泊発電所3号炉
地盤(敷地の地質・地質構造)に関するコメント回答
(Hm2段丘堆積物の堆積年代に関する検討)

令和2年4月16日
北海道電力株式会社

1.1 指摘事項

開削調査箇所(北側) 北側壁面スケッチ

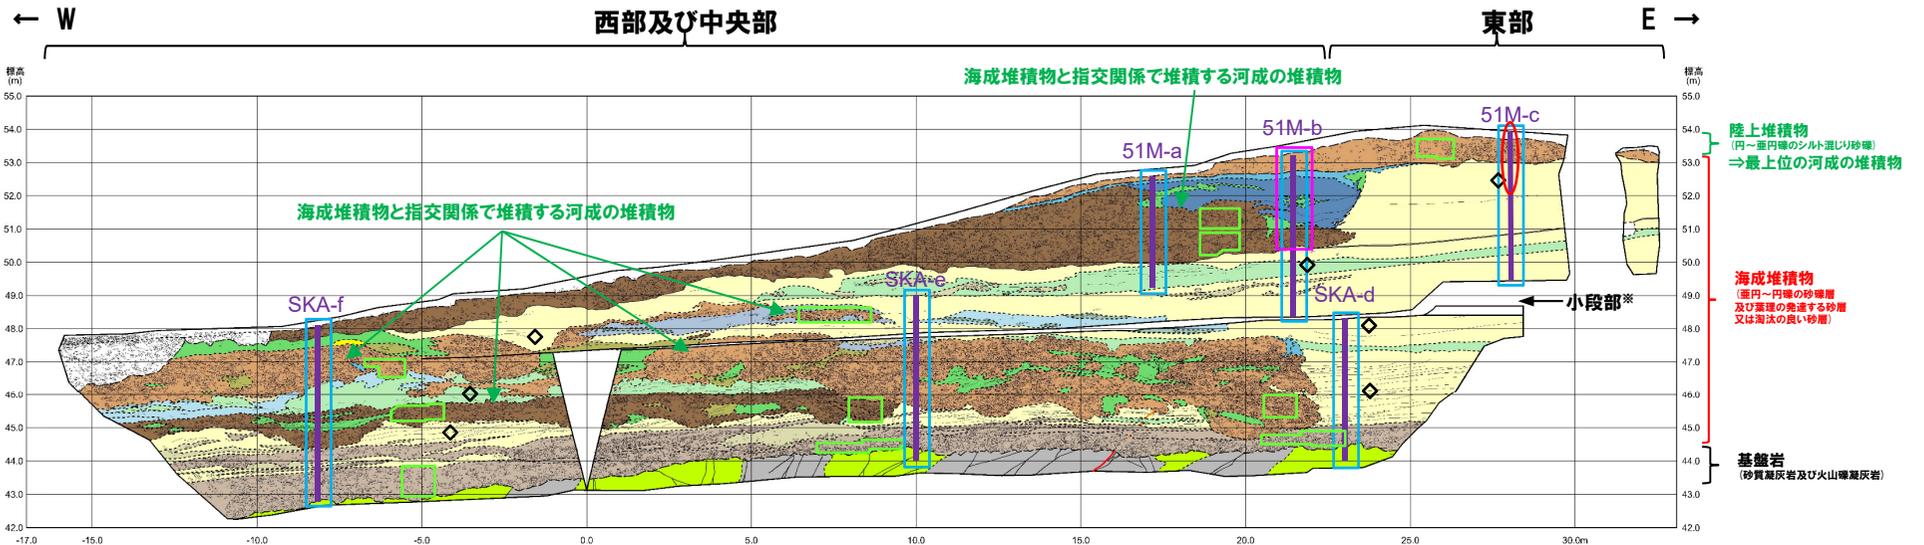
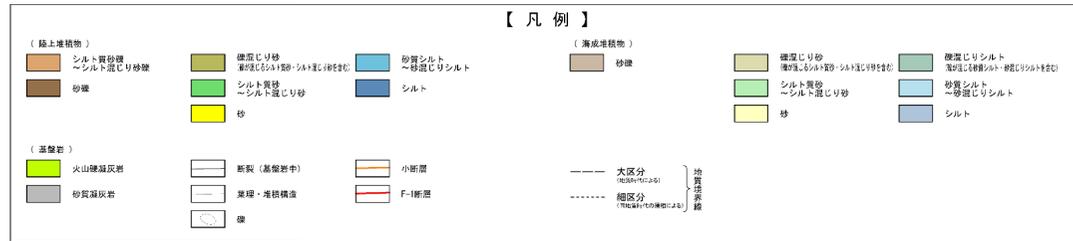
6	F-1断層開削調査箇所のスケッチについては、以下の点について説明すること。 ・北側壁面の礫層中のF-1断層の先端は、東側壁面に達しているものであるか否か。 ・北側壁面の礫層中のF-1断層の延長方向に認められる砂(粗砂)の薄層が変形している様に描かれていること。 ・F-1断層の見掛けの変位量についての考え方。	
	7	F-1断層に関連する1,2号炉調査時のボーリング調査結果を提示すること。また、F-1断層の南端側の止めに使用している露頭調査結果についても提示すること。さらに、F-1断層が3号炉側に延長していないことを確認するため、F-4及びF-5ボーリング調査結果についても提示すること。

No	指摘事項	回答方針
5	F-1断層開削調査箇所における南側壁面の河成の堆積物(砂礫層)については、レンズ状に堆積し、砂層と指交関係様の堆積構造に見えるが、不整合境界について説明すること。	<p>・平成31年4月26日審査会合において説明済み。</p>
6	F-1断層開削調査箇所のスケッチについては、以下の点について説明すること。 <ul style="list-style-type: none"> ・北側壁面の礫層中のF-1断層の先端は、東側壁面に達しているものであるか否か。 ・北側壁面の礫層中のF-1断層の延長方向に認められる砂(粗砂)の薄層が変形している様に描かれていること。 ・F-1断層の見掛けの変位量についての考え方。 	
7	F-1断層に関連する1,2号炉調査時のボーリング調査結果を提示すること。また、F-1断層の南端側の止めに使用している露頭調査結果についても提示すること。さらに、F-1断層が3号炉側に延長していないことを確認するため、F-4及びF-5ボーリング調査結果についても提示すること。	
8	F-4断層及びF-11断層開削調査箇所に認められる堆積物が積丹半島西岸の段丘編年の結果に照らし合わせた場合、Hm2段丘堆積物に対比されることの妥当性を説明すること。	
9	F-1断層の活動性評価に関する追加調査については、調査計画(位置、内容、工程等)を示すこと。

開削調査箇所(北側) 北側壁面 生痕確認位置

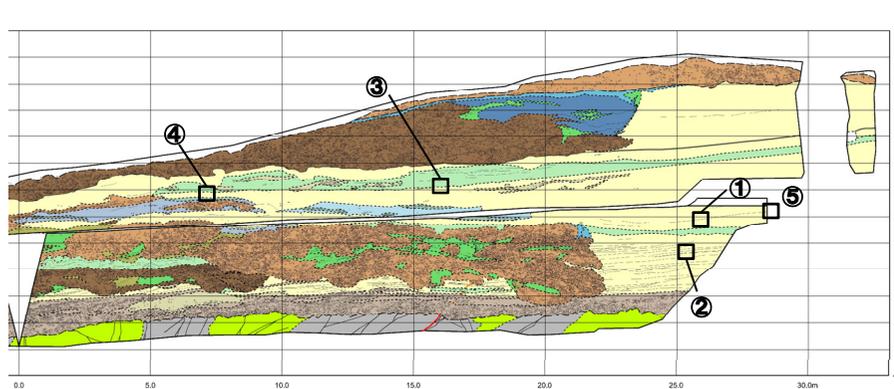
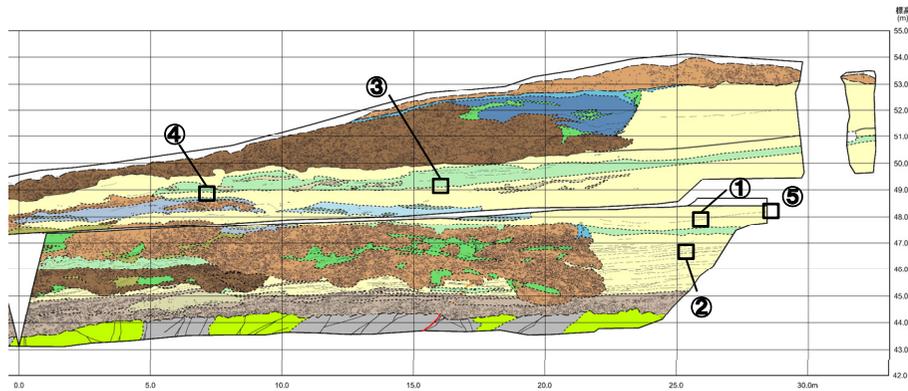
指摘時期	No	指摘事項	説明時期
令和元年11月15日 現地調査	16	開削調査箇所(北側), 開削調査箇所(南側)及び開削調査箇所(南側)から連続する追加はぎとり調査範囲において, 生痕が確認されているのであれば資料に記載すること。	今回説明
	17	開削調査箇所(北側)及び開削調査箇所(南側)において, 盛土としている範囲の根拠を示すこと。また, 開削調査箇所(北側)の西端の標高47m付近に分布する砂礫層については, 現状, 河成の堆積物に区分されているが, 盛土の誤りであるならば適正化すること。	
	18	開削調査箇所(北側)に認められる海成堆積物に挟在する複数の河成の堆積物については, 円磨された扁平礫が含まれる部分も存在することから, この状況も踏まえ, 堆積環境を検討すること。	
	19	開削調査箇所(南側)に認められる最上位の斜面堆積物(礫混じりシルト混じり砂層)及び追加はぎとり調査範囲に認められる下位の斜面堆積物について, 薄片観察, 礫種・礫の形状調査等により, 性状の比較を行うこと。	
	20	開削調査箇所(南側)において, 改変により消失した標高約51mより上位にはどのような地層が分布していたか, 周辺の地質状況や原地形状況を踏まえ, 検討すること。	
	21	F-1断層開削調査箇所付近の各調査箇所に認められる地層の対比を行い, 地層の連続性, 堆積環境, 層序, 堆積順序, 同一時間面の有無等について検討すること。その上で, 開削調査箇所(北側)と開削調査箇所(南側)では, 小断層が上載地層に覆われている標高が異なる点も踏まえ, F-1断層の活動時期について考察すること。 なお, 開削調査箇所(北側)に認められる地層は, 複雑な堆積構造であることから, 北側壁面及び南側壁面に認められる地層の連続性についても整理すること。	
	22	開削調査箇所(北側)及び開削調査箇所(南側)におけるF-1断層及び小断層については, 砂礫層中の礫の再配列が認められる範囲等における断層トレースの示し方を再検討すること。	
	23	開削調査箇所(南側)の南側壁面に認められる小断層について, 以下の状況を示した上で, 変位・変形を与えている範囲を明確にすること。 ・見かけ鉛直変位量の全計測箇所における砂層中の葉理のズレ ・砂層中で消滅している小断層の上端 ・砂層中の撓曲様の構造

No	指摘事項	回答方針
16	開削調査箇所(北側), 開削調査箇所(南側)及び開削調査箇所(南側)から連続する追加はぎとり調査範囲において, 生痕が確認されているのであれば資料に記載すること。	<ul style="list-style-type: none"> ・露頭の再観察を実施し, 生痕の確認位置を露頭スケッチに反映させるとともに, 生痕の確認状況写真を掲載した。 ・また, 併せて開削調査箇所(北側)に近接するF-1断層開削調査箇所近傍露頭1(北側・南側)についても, 露頭の再観察を実施し, 生痕の確認位置を露頭スケッチに反映させるとともに, 生痕の確認状況写真を掲載した。 ・回答内容は, 「本編資料」4.2章及び「補足説明資料」2章に掲載。
17	開削調査箇所(北側)及び開削調査箇所(南側)において, 盛土としている範囲の根拠を示すこと。また, 開削調査箇所(北側)の西端の標高47m付近に分布する砂礫層については, 現状, 河成の堆積物に区分されているが, 盛土の誤りであるならば適正化すること。	<ul style="list-style-type: none"> ・改変範囲については, 露頭スケッチに改変である旨を追記し, 改変が行われた工事状況等を注釈に付した。 ・開削調査箇所(北側)において, 標高47m, 距離呈-15m付近に分布する砂礫層については道路造成に当たり, 路盤施工に用いた切込砕石等であることから, 露頭スケッチの記載及び凡例を修正し, その旨を注釈に付した。 ・回答内容は, 「本編資料」P82~P83, P139, P165及びP219に掲載。
18	開削調査箇所(北側)に認められる海成堆積物に挟在する複数の河成の堆積物については, 円磨された扁平礫が含まれる部分も存在することから, この状況も踏まえ, 堆積環境を検討すること。	<ul style="list-style-type: none"> ・河成の堆積物については, 露頭の再観察を実施し左記状況を確認した上で, 既往の珪藻分析結果等も踏まえ, 河口付近の堆積物と評価した。 ・回答内容は, 「本編資料」P118~P129に掲載。
